Gniew, dnia 24 listopada 2023 roku

**Wyjaśnienie treści SWZ RIN.271.1.14.2023*****Budowa i modernizacja dróg na terenie Gminy Gniew poprzez realizację zadania „Przebudowa drogi gminnej - ul. Partyzantów w Gniewie wraz z niezbędną infrastrukturą techniczną”*****Pytanie 1.**

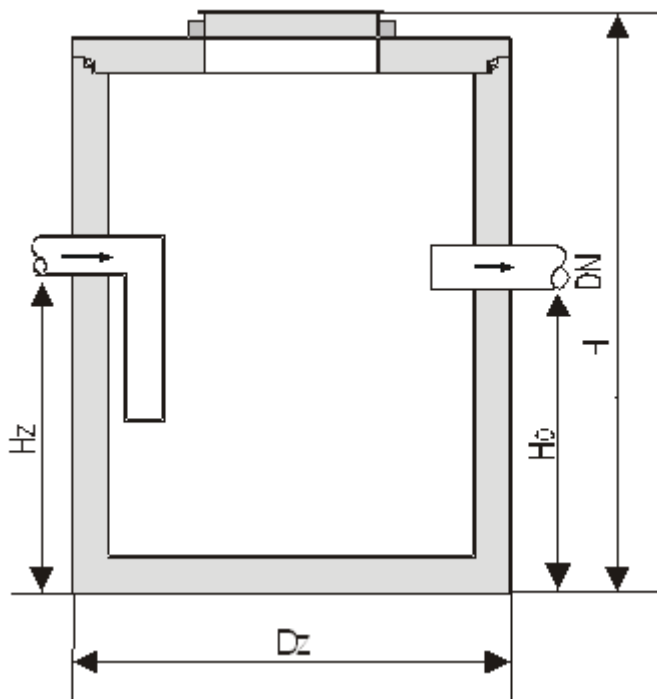
**Pytanie 6.** Proszę o przesłanie szczegółowego schematu rozwiązania dla pionowego osadnika DN 1500.

Osadnik pionowy Dn1500 to typowe urządzenie produkowane przez wielu producentów wykonane z kręgów betonowych, zagłębienie dna w stosunku do wlotu i wylotu pokazano na profilu. Wlot musi posiadać zaszyfonowanie powodujące spowolnienie przepływu wód opadowych i kierujące osady na dno osadnika:
